COMITÉ CONSULTATIF D'URBANISME

17 mars 2021

**DM - lot 3 015 821 - voie accès pour accéder au garage sis au 4855,
avenue Kensington # 3002641694**

Caractéristique d'origine à corriger

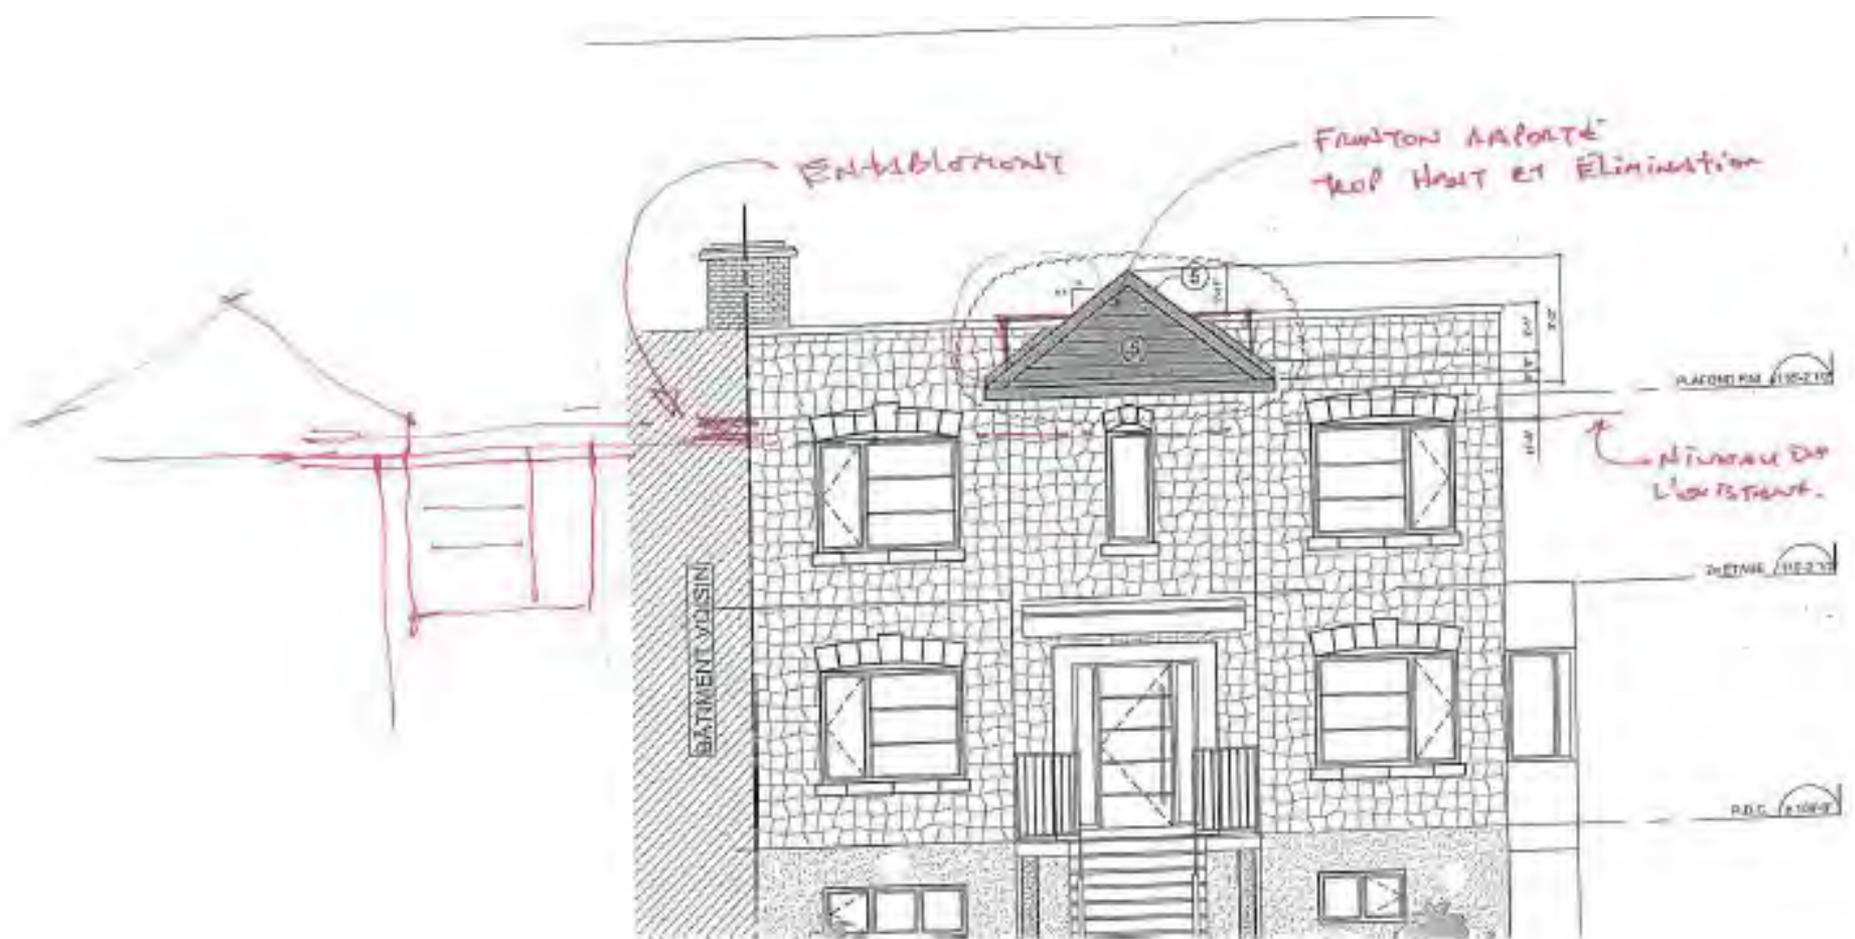
- Ajouter un fronton
- Éliminer l'entablement
- Ajouter un linteau en pierre
- Ajouter un encadrement à la porte d'entrée
- Modifier le modèle des fenêtres et de la porte

Élévations du rez-de-chaussée

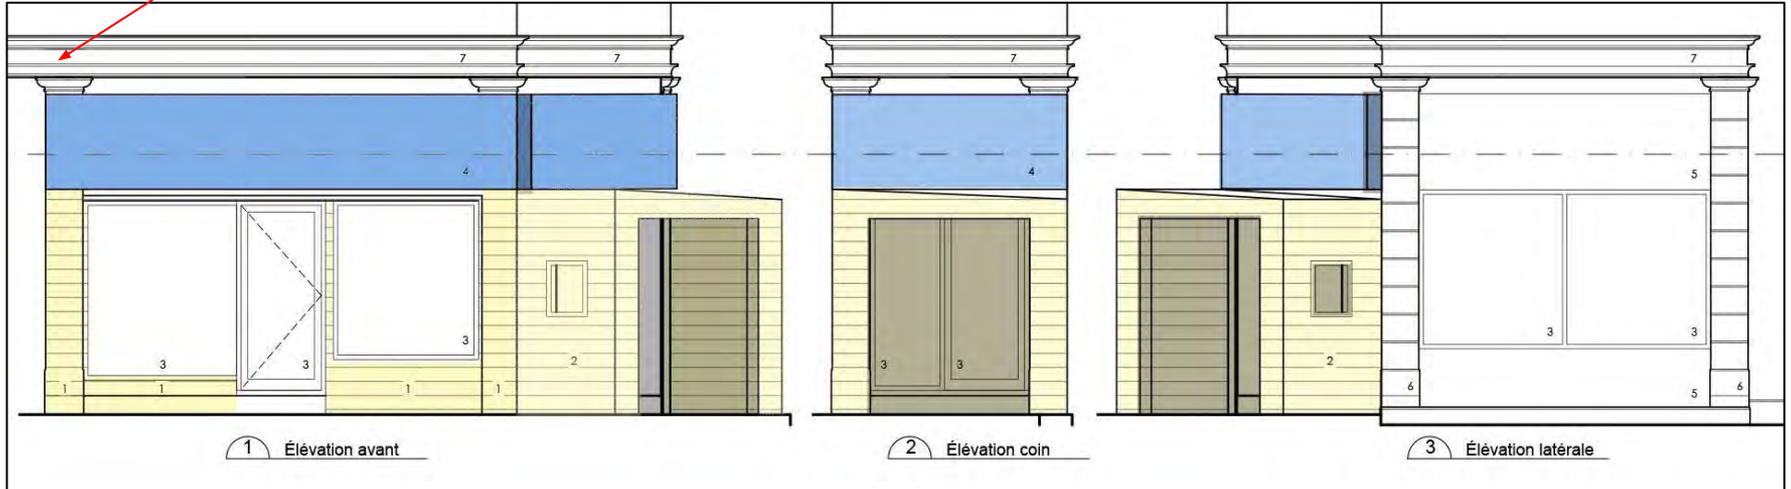
Ce pilastre ne semble pas exister...
Ajuster concept/ représentation

Fenestration

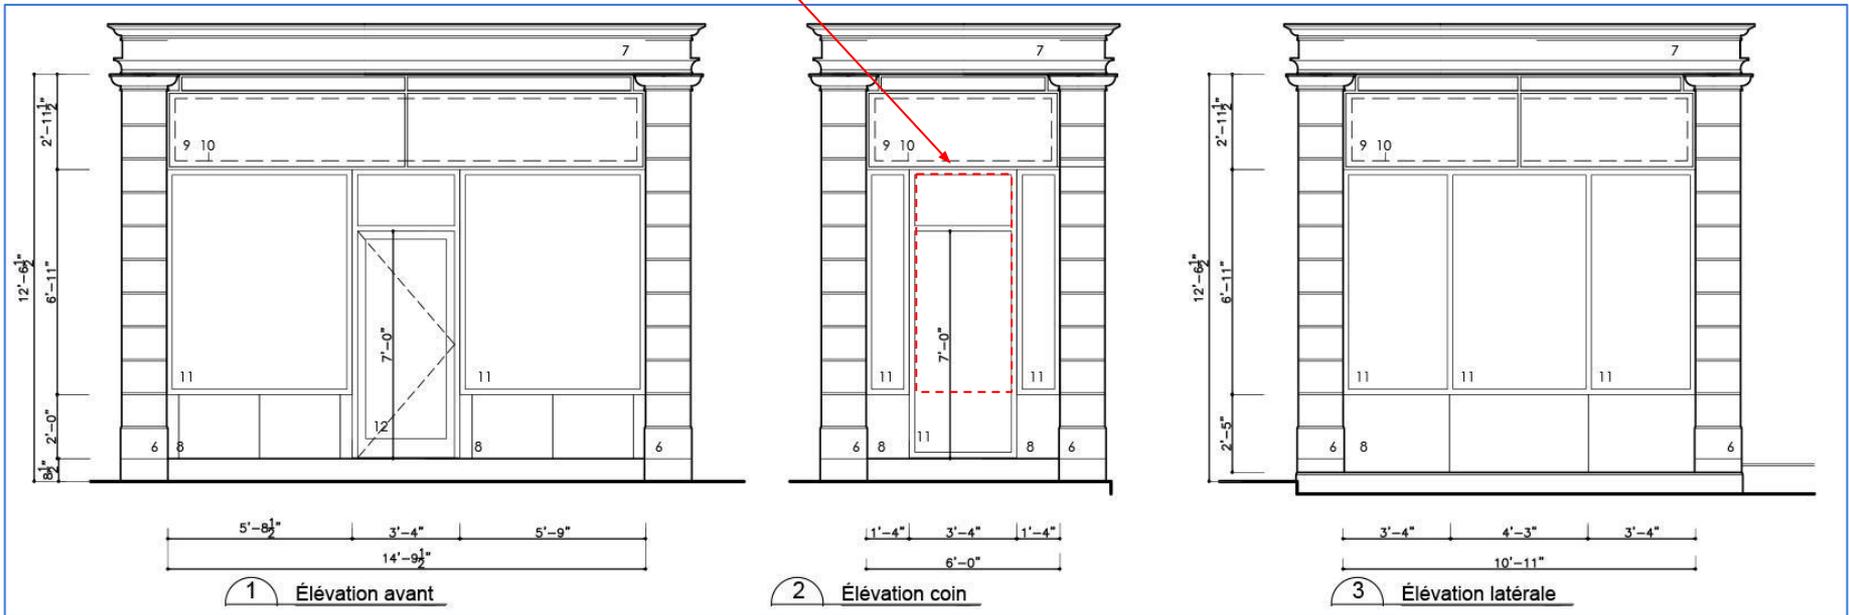
Suggestion: revoir disposition de cette ouverture afin de s'appareiller aux fenêtres proposées

Voisin immédiat - avenue Plamondon

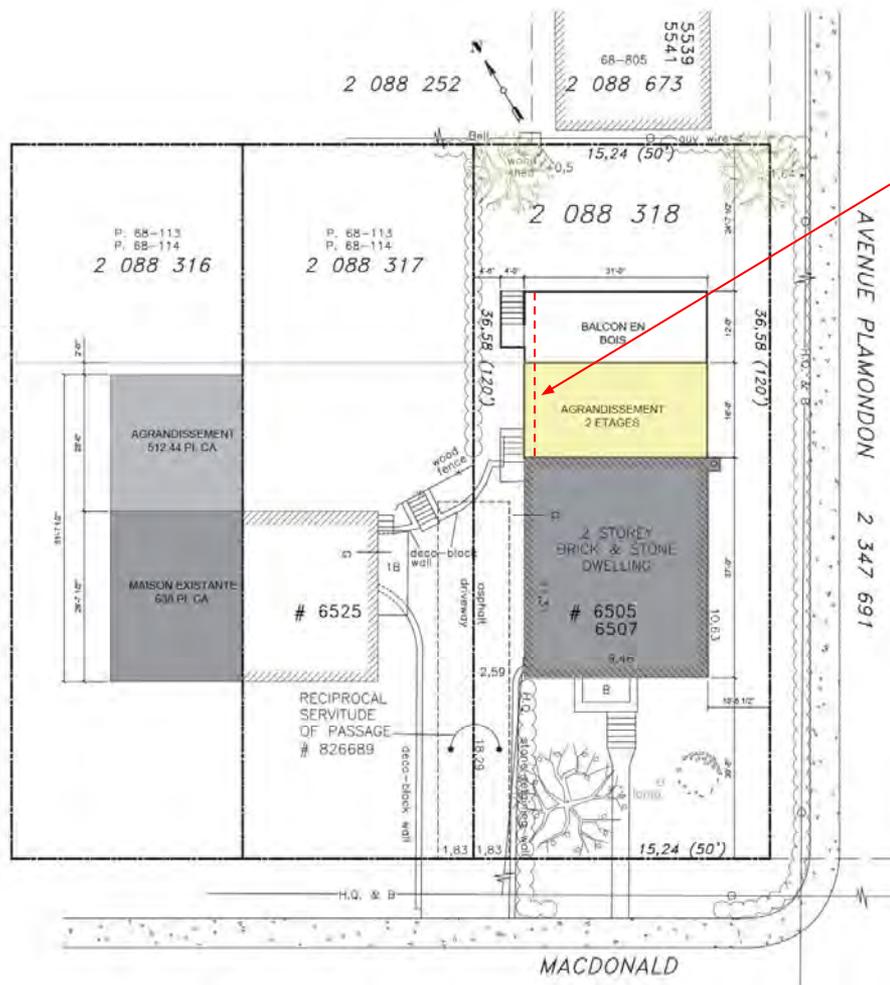
Suggestion: retrait d'environ 1 pied afin de conserver la lecture des proportions du volume d'origine et d'exprimer le joint de rupture entre l'existant et le nouveau.

AVANT DE LA MAISON

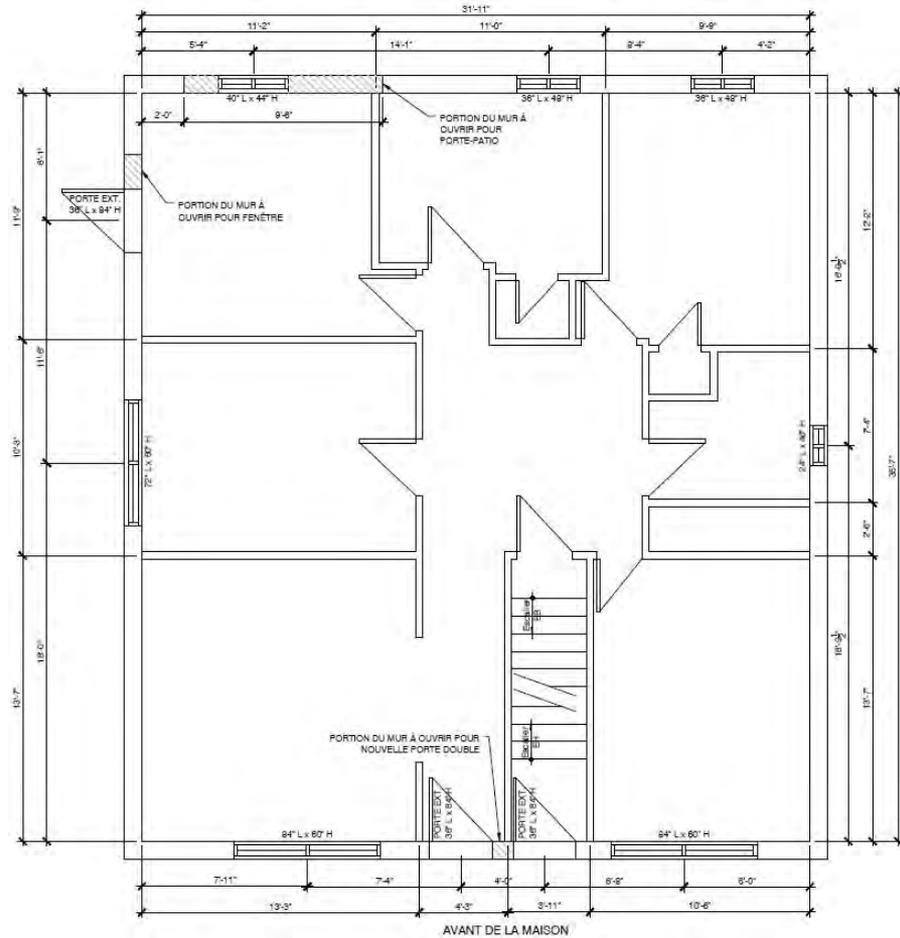
LE MURET DE PIERRE SERA DÉMANTELÉ AFIN DE RÉINSTALLER LE GARDE-CORPS D'ORIGINE
